Zeitschrift: **Schweizer Ingenieur und Architekt**

Wettbewerbe

Überbauung Gempengasse Ostseite in Muttenz

Aus dem Bericht des Preisgerichtes:

Modellaufnahme von Süden

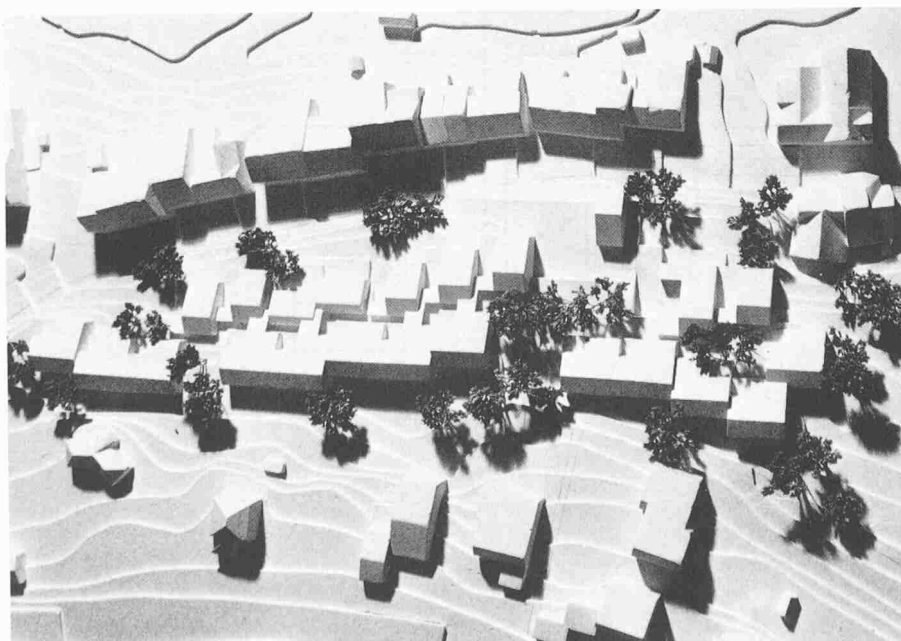
Der Verfasser plazierte verschiedenartige Häusergruppen mit oben- und untenliegenden Wohnhäusern auf die erhöhte Arealterrasse. Damit findet die

neue Siedlung eine angemessene Distanz zur Häuserzeile der Gempengasse. Das heutige Strassenbild mit den niedrigen Zeilenhäusern und dem tief in den Strassenraum einspringenden Türmlihaus bleibt erhalten, auch wenn die heute bestehende Bruchsteinmauer zur Strassensanierung um wenig zurückversetzt wird. Zwischen die bestehende Gebäudezeile und die Neubauten legt der Verfasser eine natürlich gestaltete Grünzone. Die Anordnung niedriger, sich dem Terrain anschmiegenden Bauten ergeben einen feingliedrigen Massstab, der vorteilhaft das Mass der bestehenden Bauten übernimmt. Besonders lebendig ist dem Verfasser die Gestaltung des nördlichen Arealabschnittes gelungen, währenddem der südliche Teilabschnitt mit

allzu vielen Wohnbauten belastet ist. Die vorgeschlagene Nutzung des Areals beträgt ca. 60% (incl. Türmlihaus). Das Preisgericht aber glaubt, dass dieser Wert bis zu einem Drittel niedriger liegen sollte. Von besonderem Interesse ist der auf gleicher Höhe quer durch die Siedlung geführte interne Erschliessungsweg, der in einen kleinen Siedlungsplatz mündet, und von da zum Trottoir und durch einen Durchgang unter dem Türmlihaus zum Dorf führt. Die Aufhebung des Trottoirs auf der Westseite der Gempengasse vor den Häusern beim Durchgang vis-à-vis des Türmlihauses und die damit verbundene zweimalige Überquerung der Fahrbahn durch die Fussgänger ist nicht erwünscht.
